Assali BPW con freno ECO Disc TS2 3709 e ET 0 ora di serie con lamierino di protezione per le pastiglie

A partire dalla settimana 33 del 2024, BPW equipaggerà di serie con un lamierino di protezione per le pastiglie dei freni gli assali per pneumatici singoli 9 t e 10 t con pinza TS2 3709 ed ET 0.

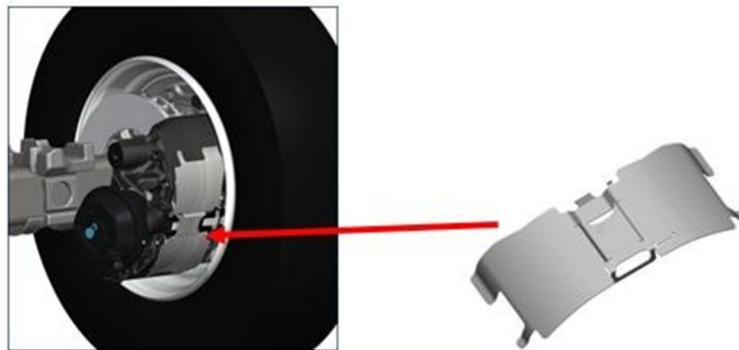
Lo svantaggio è che il freno è meno protetto dalla ruota e le pastiglie dei freni, così come i soffietti dei pressori, sono direttamente esposti a sporcizia e infiltrazioni d'acqua e possono venir danneggiati più facilmente.

Pertanto BPW ha ora deciso di utilizzare di serie un lamierino di protezione per le pastiglie, per venire incontro ai clienti che lamentavano la rottura delle pastiglie sulla configurazione TS2 3709 con offset 0.

La soluzione è applicabile a pneumatici singoli da 22,5" con attacco ruota 10/335 e per i pneumatici singoli da 19,5" con attacco ruota 8/275. Si noti, tuttavia, che con pneumatici da 19,5" il diametro interno del cerchio deve essere maggiore di 436 mm.

È possibile la combinazione con i kit di rilevamento dell'usura delle pastiglie.
